TRANS/WP.15/AC.1/2003/20
3 janvier 2003

**RÉVISION DE L'ÉPREUVE DE LA COMPATIBILITÉ CHIMIQUE AVEC LES
LIQUIDES POUR LES FÛTS ET LES BIDONS (JERRICANES) EN PLASTIQUE,
LES EMBALLAGES COMPOSITES (MATIÈRE PLASTIQUE), LES GRV EN
PLASTIQUE RIGIDE ET LES GRV COMPOSITES**

Communication du Gouvernement allemand*

Figure 4.1.1.19-1: Diagramme de l'assimilation des matières de remplissage aux liquides de référence

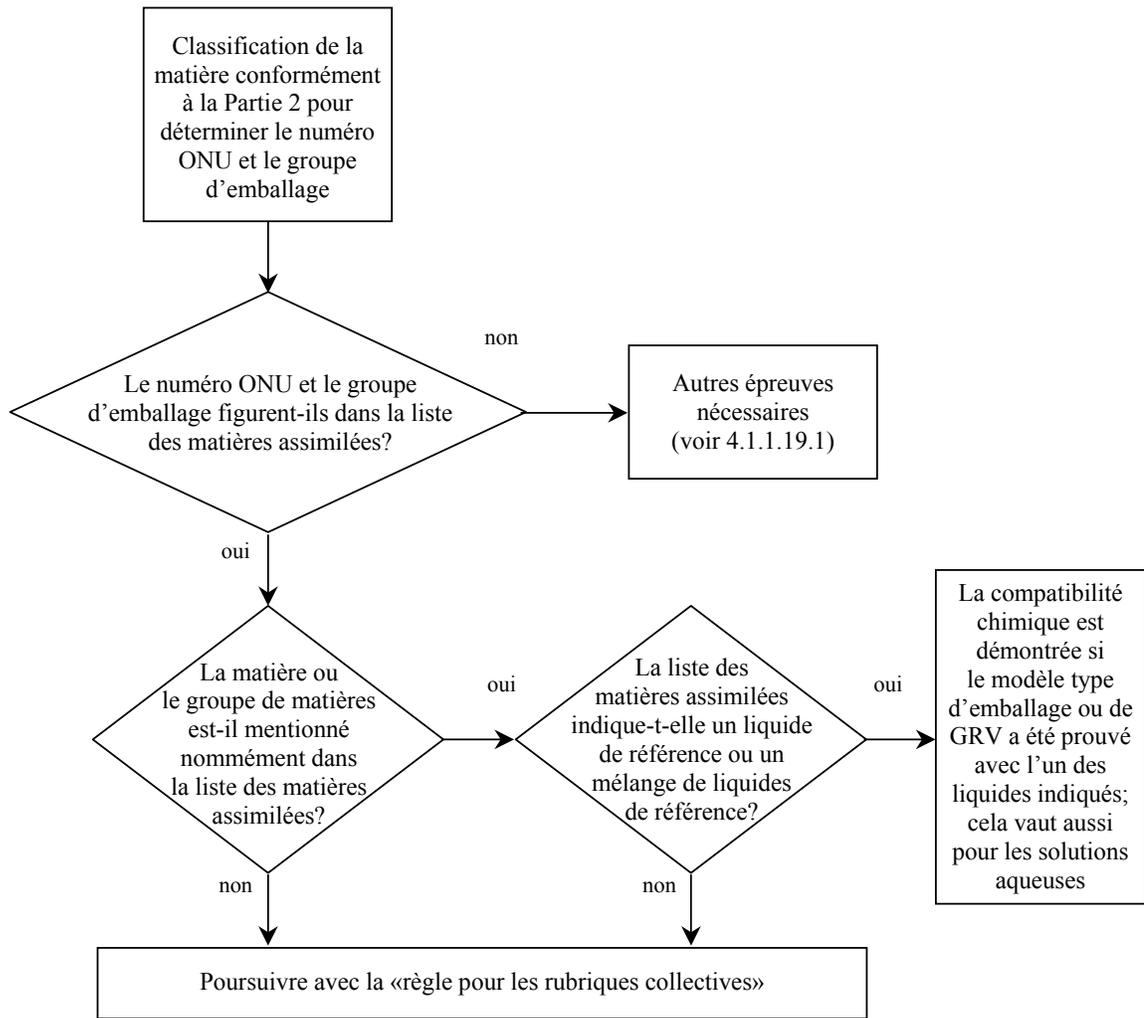
On doit exécuter les étapes suivantes pour assimiler les matières de remplissage aux matières ou aux groupes de matières figurant dans les listes au 4.1.1.19.6 (voir aussi le diagramme de la **figure 4.1.1.19-1**).

- a) Classer la matière de remplissage conformément aux modalités et aux critères de la Partie 2 (détermination du numéro ONU et du groupe d'emballage).
- b) Se reporter au numéro ONU dans la colonne 1 de la liste des matières assimilées au 4.1.1.19.6.
- c) Choisir la ligne qui correspond le mieux à ce numéro ONU quant au groupe d'emballage, à la concentration, au point d'éclair, etc., en employant les informations données dans les colonnes 2, 3 et 6, s'il y a plusieurs rubriques pour ce numéro ONU.
- d) Si aucune ligne correspondant à ce numéro ONU et à ce groupe d'emballage ne mentionne nommément la matière ou le groupe de matières, choisir la ligne correcte correspondant à la rubrique individuelle ou à la rubrique collective, si elle est disponible.

- e) Si le numéro ONU et le groupe d'emballage de la matière de remplissage déterminés conformément à l'alinéa *a* ne figurent pas dans la liste des matières assimilées ou si la matière de remplissage ne peut être affectée à une rubrique individuelle ou à une rubrique collective conformément à l'alinéa *d*, démontrer la compatibilité chimique conformément aux 6.1.5.2.5, 6.1.5.2.6 ou 6.1.5.2.7 pour les emballages et conformément aux 6.5.4.3.2, 6.5.4.3.3, 6.5.4.3.4, 6.5.4.3.6 ou 6.5.4.3.7 pour les GRV.
- f) Appliquer comme décrit au 4.1.1.19.5 la «règle pour les rubriques collectives», si ceci est indiqué dans la colonne 7 de la ligne choisie.
- g) Considérer que la compatibilité chimique de la matière mentionnée nommément a été démontrée, en tenant compte des 4.1.1.19.1 et 4.1.1.19.2, si un liquide de référence ou un mélange de liquides de référence lui est assimilé dans la colonne 7.

Figure 4.1.19-2: Diagramme représentant la «règle pour les rubriques collectives»

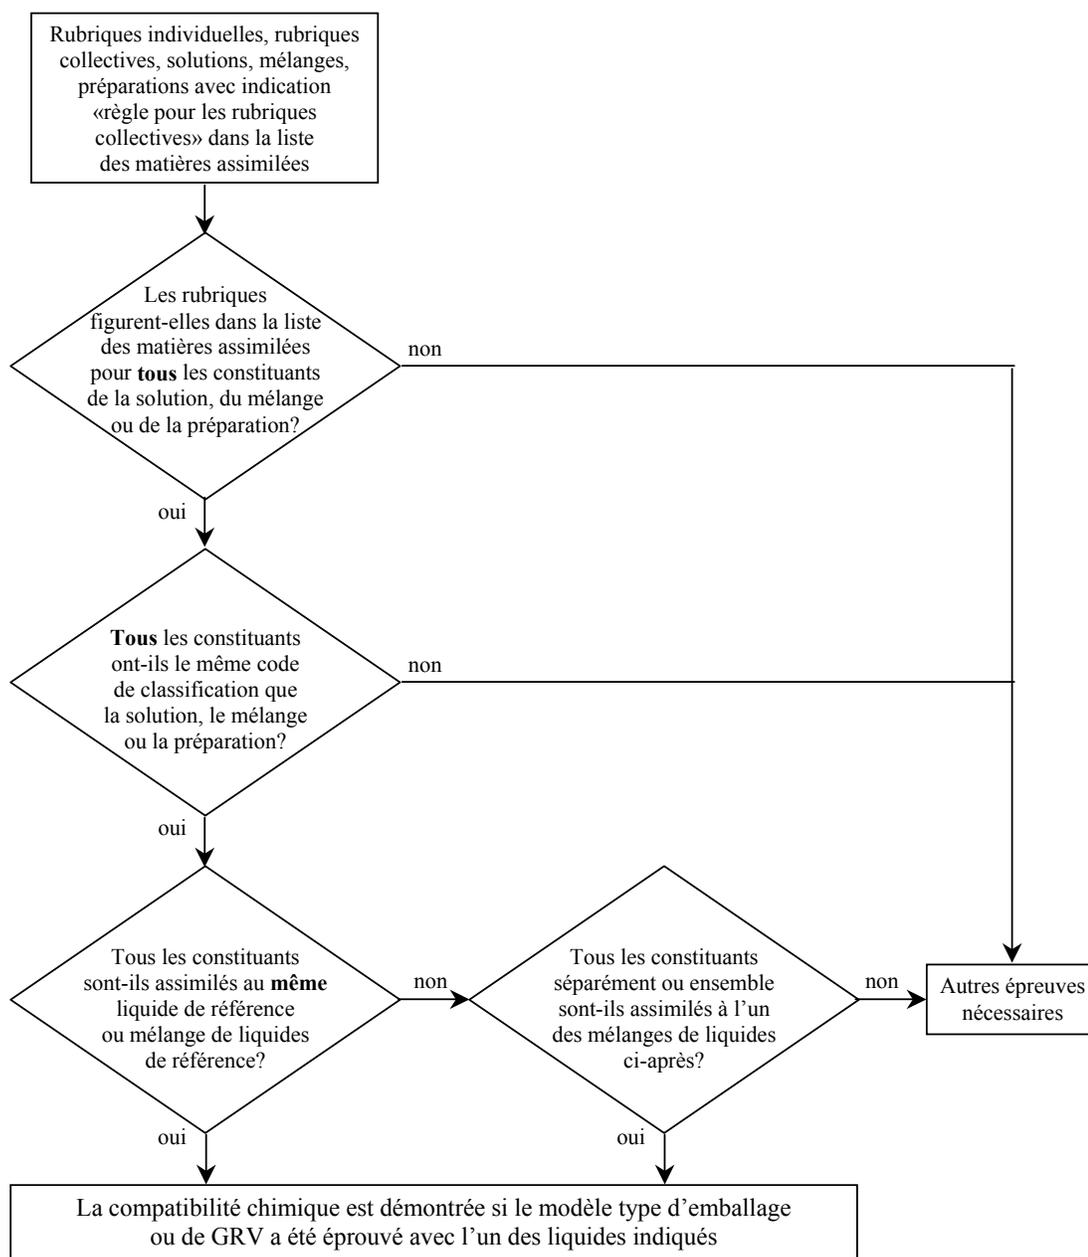
Pour l'assimilation des matières de remplissage pour lesquelles une «règle pour les rubriques collectives» est indiquée dans la colonne 7, les étapes suivantes doivent être exécutées et les conditions suivantes doivent être remplies (voir aussi le diagramme de la **figure 4.1.1.19-2**):

- a) Appliquer la procédure d'assimilation pour chaque constituant de la solution, du mélange ou de la préparation conformément au 4.1.1.19.3, en tenant compte des conditions du 4.1.1.19.2. Dans le cas des rubriques génériques, on peut ne pas tenir compte des constituants réputés ne pas être dommageables au polyéthylène à haute densité (par exemple, les pigments solides dans le numéro ONU 1263 PEINTURES ou MATIÈRES APPARENTÉES AUX PEINTURES).

- b) Une solution, un mélange ou une préparation ne peuvent pas être assimilés à un liquide de référence si
 - le numéro ONU et le groupe d'emballage d'un ou de plusieurs constituants dangereux ne figurent pas dans la liste ou

- la «règle pour les rubriques collectives» est indiquée pour un ou plusieurs constituants ou
 - (à l'exception du numéro ONU 2059 NITROCELLULOSE EN SOLUTION INFLAMMABLE), le code de classification d'un ou de plusieurs constituants dangereux diffère de celui de la solution, du mélange ou de la préparation.

- c) Si tous les constituants dangereux figurent dans la liste des matières assimilées, et que leurs codes de classification sont conformes au code de classification de la solution, du mélange ou de la préparation elle-même, et que tous les constituants dangereux sont assimilés au même liquide de référence ou au même mélange de liquides de référence dans la colonne 7, considérer en tenant compte du 4.1.1.19.1 que la compatibilité chimique de la solution, du mélange ou de la préparation est démontrée.

- d) Si tous les constituants dangereux figurent dans la liste des matières assimilées, et que leurs codes de classification sont conformes au code de classification de la solution, du mélange ou de la préparation elle-même, mais que des liquides de référence différents sont indiqués dans la colonne 7, considérer en tenant compte du 4.1.1.19.1 que la compatibilité chimique est démontrée pour l'un des mélanges suivants de liquides de référence:
